## **Informe Consolidado de Solicitud de Aclaraciones, Rectificaciones y/o Ampliaciones Complementario al Estudio de Impacto Ambiental del Proyecto "Proyecto Inmobiliario Barrio Hacienda Norte Peñalolén"**

Nombre del Titular : Crillon S.A  
Nombre del Representante Legal : Andrés Ezequiel Mozó Correa  
Dirección : Av. Quilín 7100, Peñalolén, Región Metropolitana.

El presente Informe Consolidado de Solicitud de Aclaraciones, Rectificaciones o Ampliaciones al Estudio de Impacto Ambiental del proyecto "Proyecto Inmobiliario Barrio Hacienda Norte Peñalolén", contiene las observaciones generadas en virtud de la revisión de la Adenda.

Figura 5-49. Ubicación Fuentes Emisoras. Escenario 1.

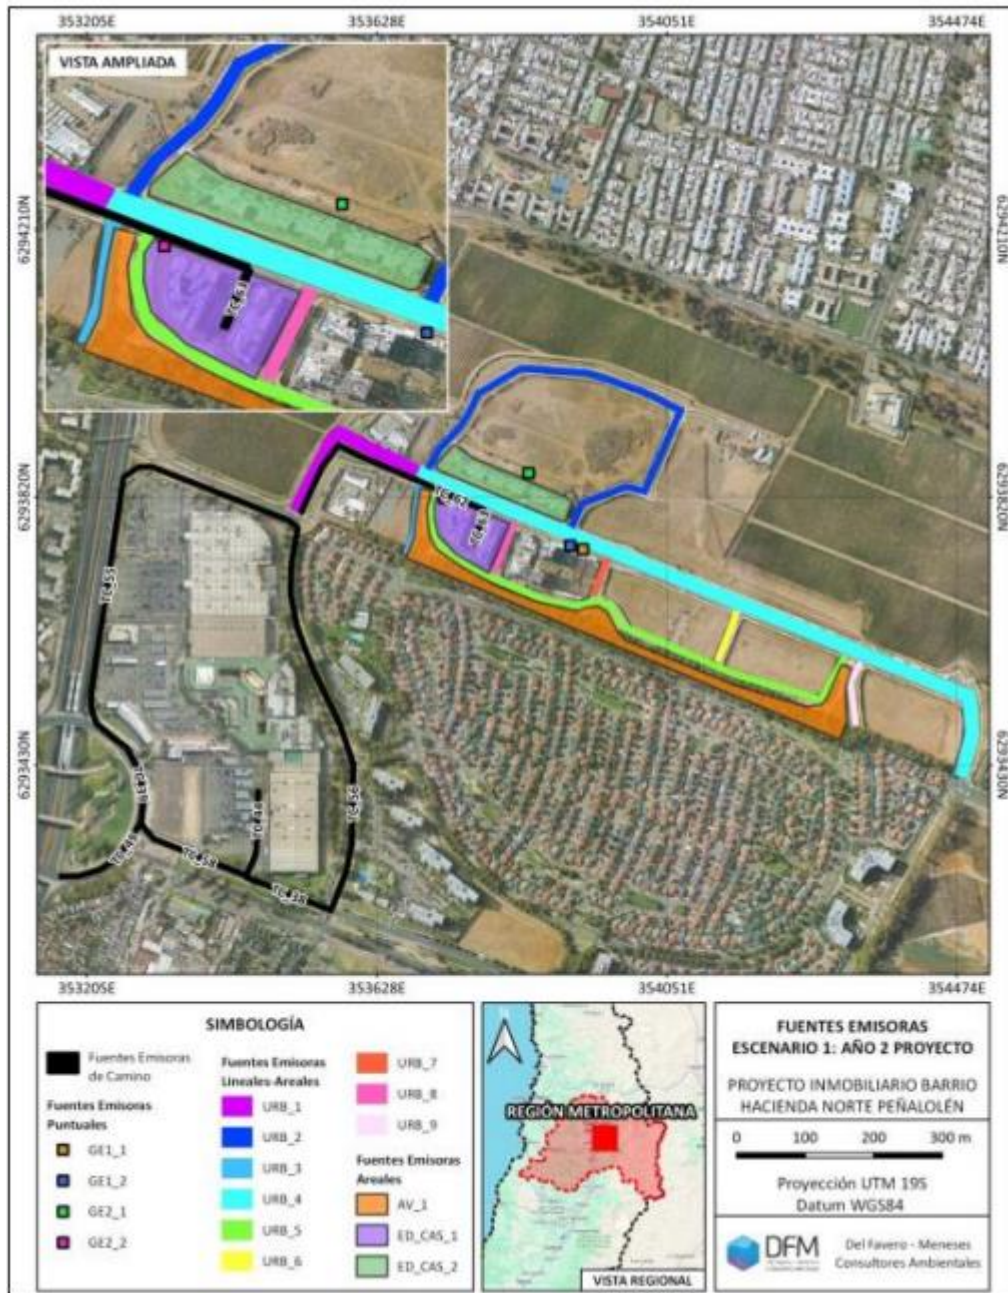
2.7. Respecto a la modelación y los escenarios planteados, se indica por ejemplo para el escenario 1 (año 2), pág. 113 del Anexo 3 del Adenda del EIA: • El Titular indica que las actividades emisoras corresponden a: movimientos de tierra, uso de maquinaria, grupos electrógenos y tránsito vehicular, y se incluye la siguiente gráfica:

- En la gráfica no se incluye emisiones por tránsito en vías no pavimentadas en la zona norte, donde se declaran actividades emisoras (ed\_cas\_2; URB\_2; GE2\_1), implicando en una subestimación de las emisiones para dicho escenario.
- No queda claro si solo se considera combustión de maquinaria o también se consideran las emisiones asociadas a las actividades de movimiento de tierra.
- Si comparamos los valores de emisión anual de la tabla 5-26 (pág. 115 del documento ya identificado) con los de la tabla 4-1, para MP10 y MP2,5, se observa que los valores presentados

para la modelación muestran un delta de -3,064 t/año y -12,778 t/año para MP2,5 y MP10 respectivamente con respecto a la estimación de emisiones.

- En la definición de fuentes emisoras que se ingresan al modelo de dispersión para cada uno de los escenarios se identifica la fuente “Edificios y casas”, que por lo presentado corresponderían a todas las fuentes emisoras que están asociadas a la construcción de edificios y casas dentro de cada Lote, definiendo una tasa de emisión para dicha fuente, esto implicaría una distribución espacial y temporal equitativa de las emisiones atmosféricas asociadas a la construcción en todas las superficies de construcción del proyecto y durante todo el año calendario. Esto se visualiza como un criterio poco realista y que en muchos casos podría subestimar los impactos generados por las fuentes emisoras. Por ejemplo: actividades de movimiento o transferencia de materiales que se dan generalmente en un tiempo acotado dentro periodo de la construcción sería distribuyendo durante todo el año calendario o actividades y/o fuentes emisoras emplazadas dentro de un área específica de la superficie del terreno su emisión se está distribuyendo en todo el terreno de manera homogénea.

- En resumen, no queda bien definido el escenario, además se omiten fuentes de emisión y se subestiman las emisiones anuales, por lo tanto, se estarían subestimando los posibles impactos que se presentan en la tabla 5-99.

Por lo anteriormente señalado, se solicita presentar una nueva modelación justificando la incorporación de cada fuente emisora al modelo de dispersión, especificando como fue incorporada y los criterios contemplados en dicha labor.

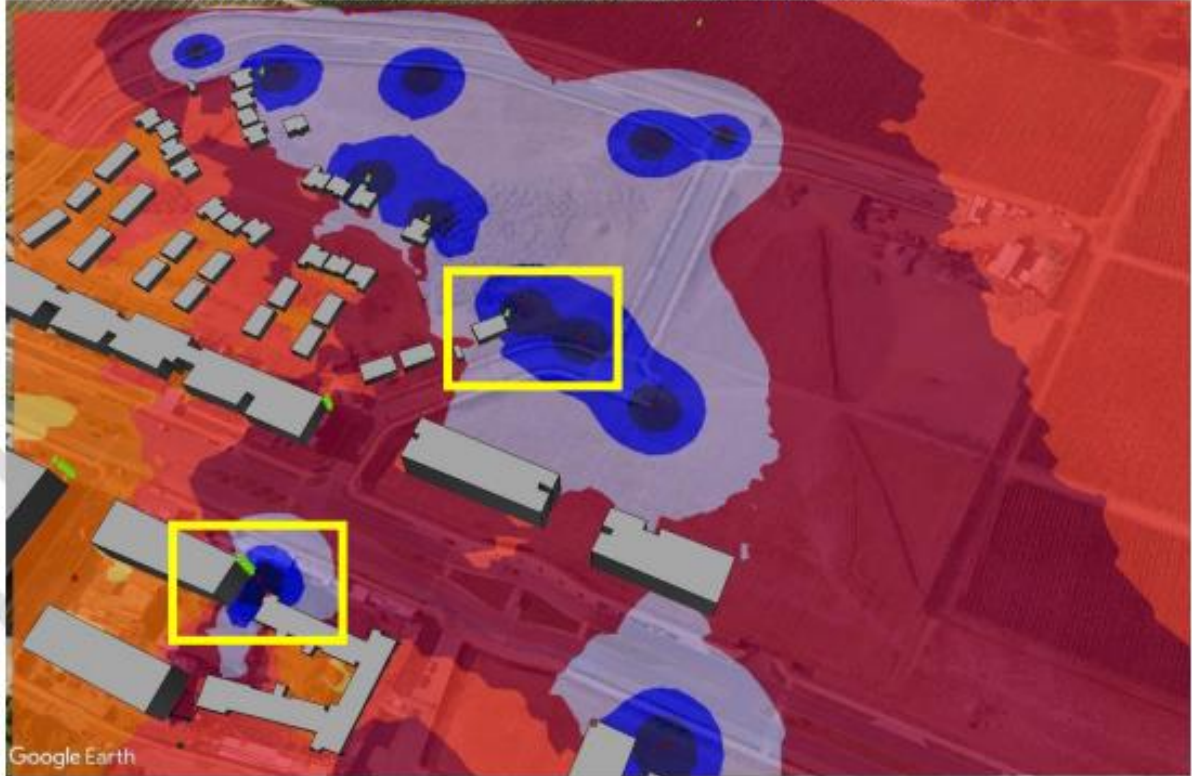
- 2.17. En el Apéndice 1 del Estudio de Ruido y Vibración, incluido en el Anexo 5 de la Adenda, el titular presenta mediciones realizadas a escapes de grupos electrógenos con silenciador de fábrica y también con silenciador adicional. Al realizar la diferencia aritmética entre los niveles de presión sonora de los grupos electrógenos con silenciador de fábrica y con silenciador adicional, se obtiene un resultado constante, que corresponde a 15 dB para todas las bandas de frecuencia y 15 dBA en NPSeq. Por lo tanto, se solicita ampliar información de las mediciones realizadas y aclarar cuál es el tipo de silenciador considerado, incluyendo sus valores de pérdida por inserción (IL) y características técnicas. En caso de ser necesario, se solicita rectificar el Estudio de Ruido y Vibración. 3.4.2. adjunto en el Anexo 05 de la Adenda. En el numeral 7.1.1.3 del Estudio de Ruido y Vibración, incluido en el Anexo 5 de la Adenda, el titular indica como medida de control de ruido la incorporación de túnel acústico para los camiones mixer. Al respecto, se solicita aclarar cuál es la atenuación considerada para dicha medida, teniendo en cuenta que correspondería a un semi encierro, de acuerdo con lo indicado en la Figura 48. En caso de ser necesario, se solicita rectificar.

En línea con lo anterior, se solicita ampliar información respecto a la implementación de esta medida en la fuente Camión Mixer + Bomba + Brazo, correspondiente al frente de trabajo Edificios a Nivel de Suelo, además de presentar la atenuación a considerar en este caso. En caso de ser necesario, se solicita rectificar.
